# 一日立マイクロコンピュータ技術情報

題 目	SH7032、SH7034小型エバボード HS7030SEB03H ユーザーズマニュアル記載事項の訂正		発行番号	TN-EML-018A	
			分類	1. 仕様変更 ② ドキュメント訂正追加等 3. 使用上の注意事項	
適用 製品	HS7030SEB03H	対象ロット等	関連資料	SH7032、SH7034小型エバボード HS7030SEB03H ユーザーズマニュアル ADJ-702-191(S)	有効期限
		全ロット			永年

### 1. ユーザーズマニュアル (P.20) 訂正

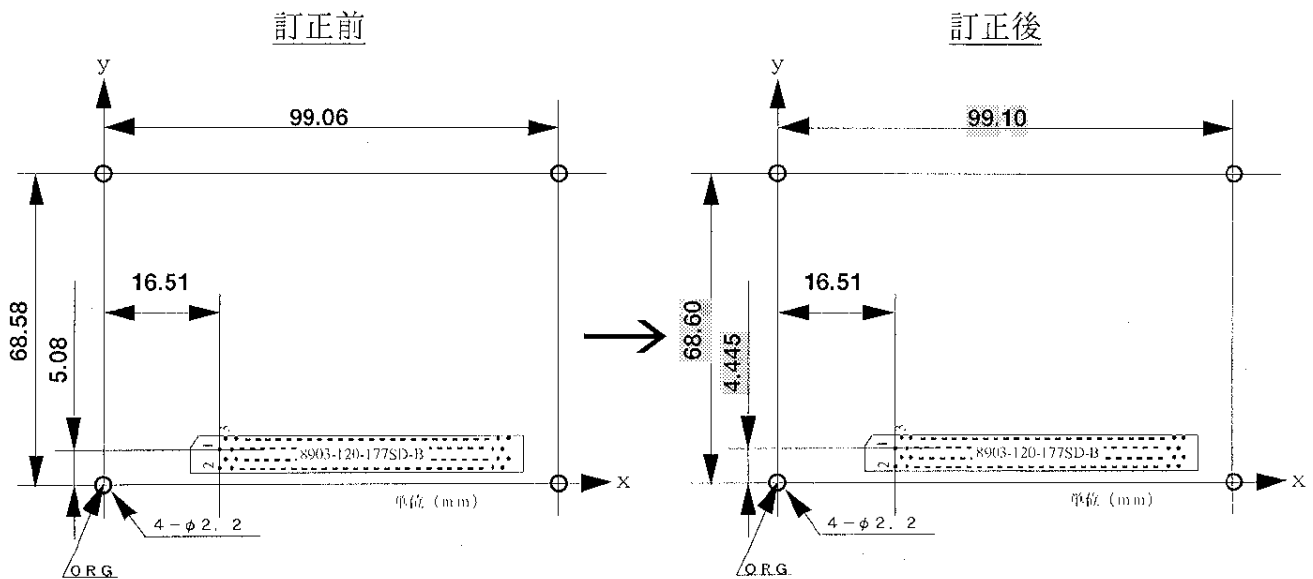
図4.6ユーザ実機側の寸法条件のユーザ実機コネクタとスペーサ取付け穴の相関位置における各寸法値を訂正。
